III. Etapa modernizace sportovního areálu TJ Sokol Pardubice I**2. balíček změnových listů**

ZMĚNOVÝ LIST

STAVBA číslo zakázky: 5010/14/028
Název stavby: Generální dodavatel stavebních prací pro III. etapu modernizace sportovního areálu T.J. Sokol Pardubice I
Místo stavby: Jiráskova 29, Pardubice

Foto 0102

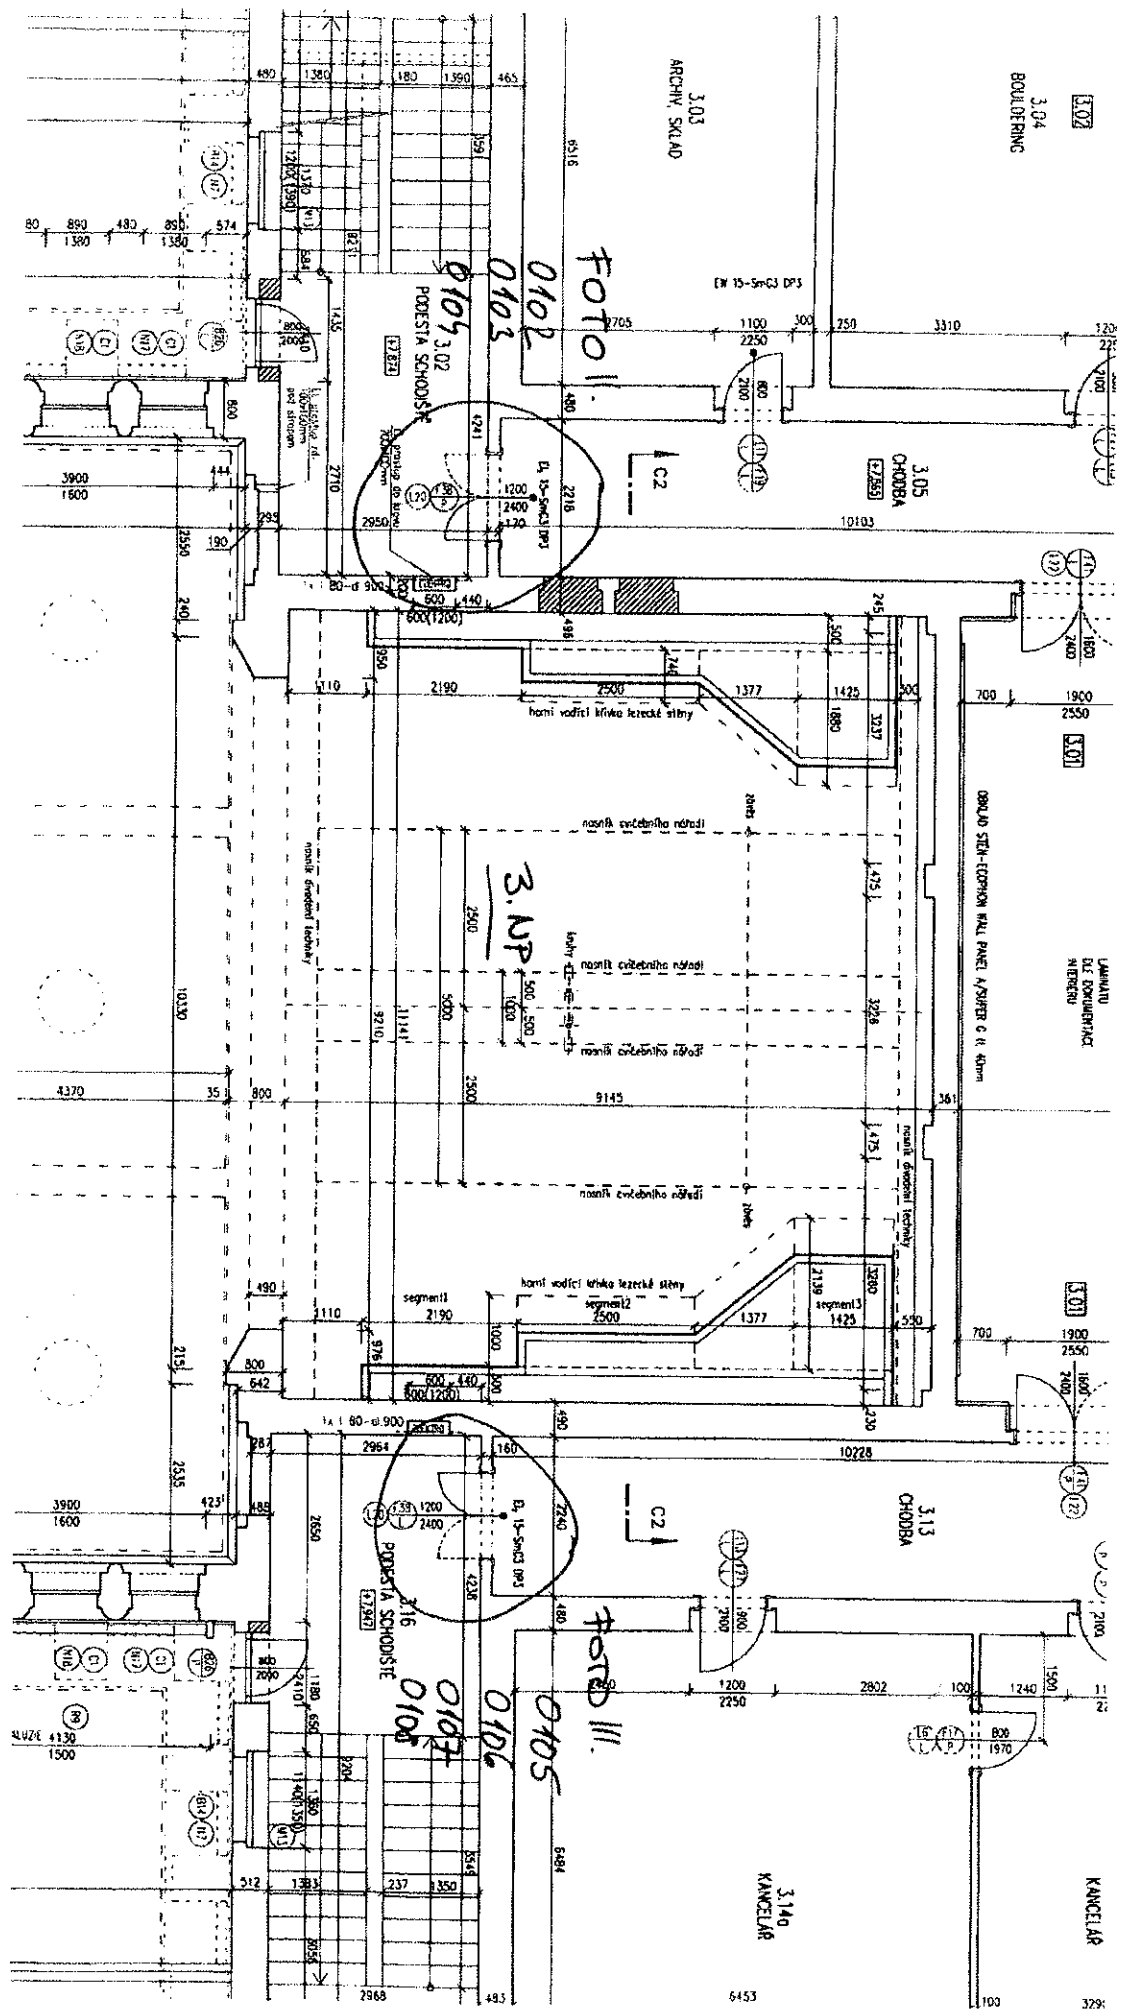
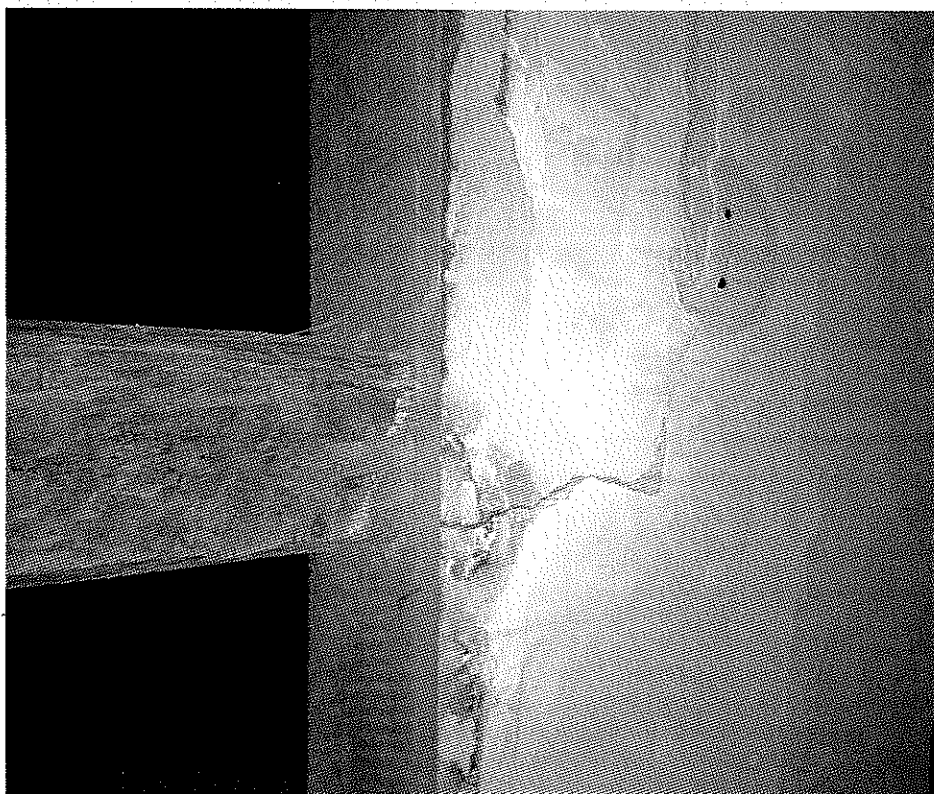
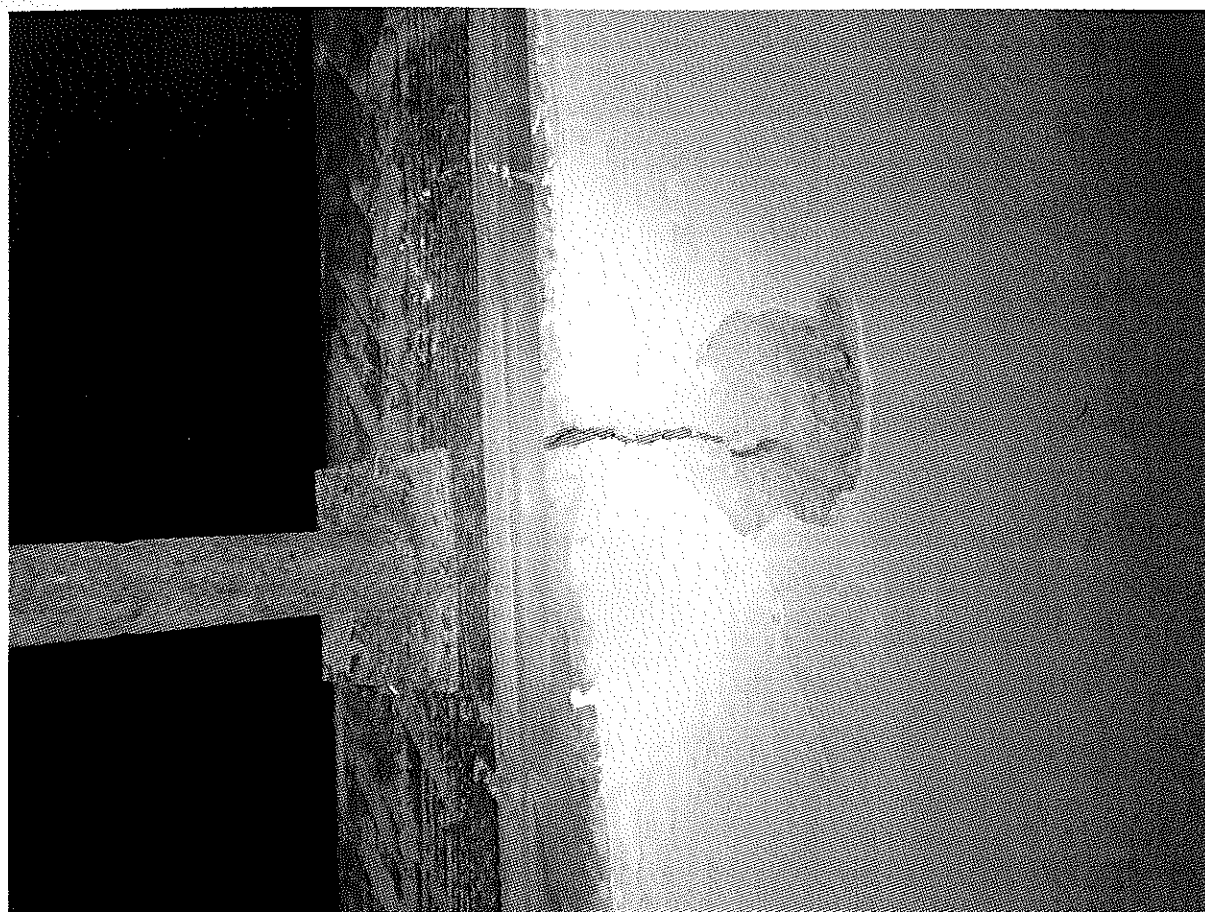
01.06 Zhotovitel pošle AD specifikaci problémových míst (prasklé překlady) včetně fotodokumentace

AD zajistí mimo řešení překladů viz výše i řešení prasklého vazného trámu nad velkým sálem.

02.01 Zhotovitel požádal o přizvání specialistů na mykologii p. Rohlíčka a statika p. Vojance. S p. Rohlíčkem dohodne termín zástupce zhotovitele p. Kutík a dá všem stranám včas vědět termín jednání. Objednávka na p. Rohlíčka jde za investorem. P. Vojanec přislíbil svou účast v úterý v rámci KD.

KD 7.10. Statik dorazí v úterý 14.10. na KD a provede místní šetření na stavbě. Věci možné rozhodnout na stavbě píše do SD. Další vydá po zpracování.

SOKOLOVNA

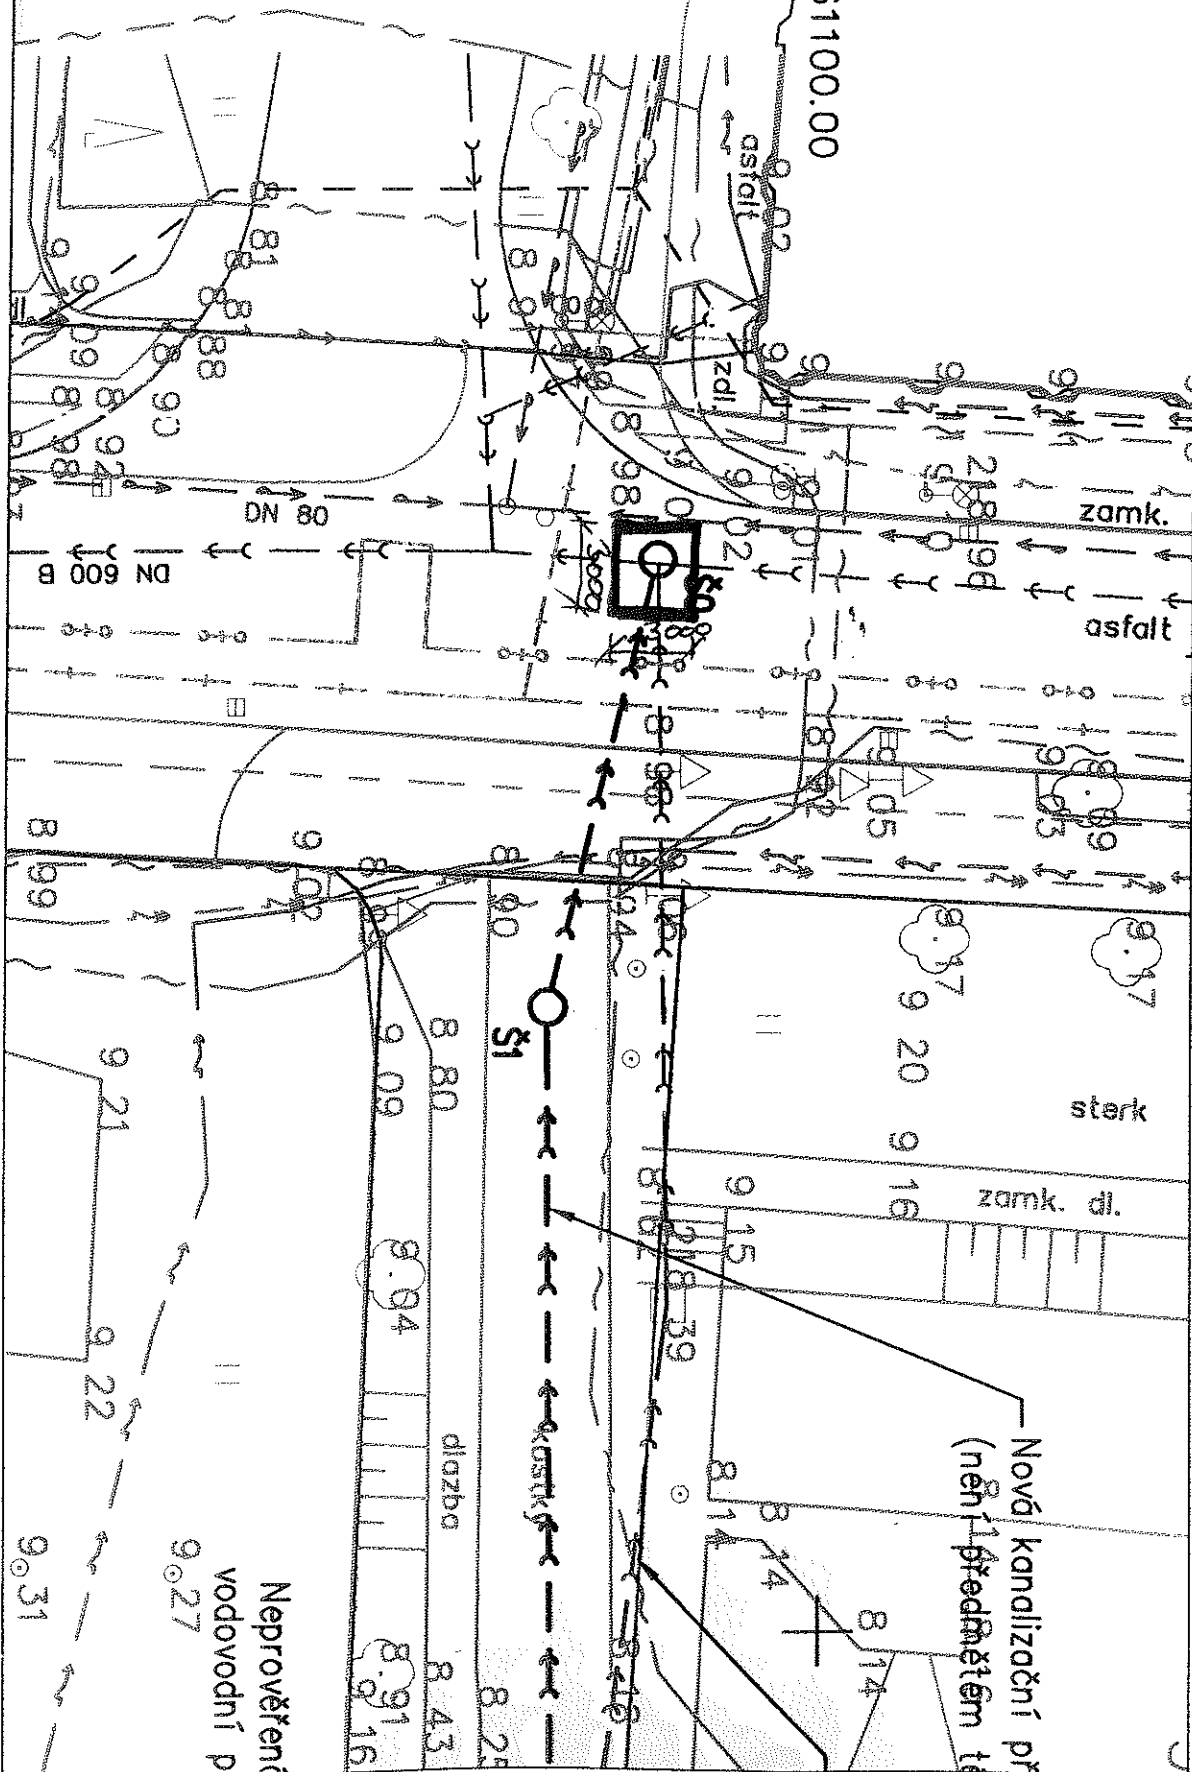
1. Kanalizační přípojka bude provedena z kameniny uložené do betonového sedla.
2. Zaústění přípojky požadujeme do horní poloviny stoky.
3. V rámci stavby se zajistí účast technika VAK při kontrolních dnech.
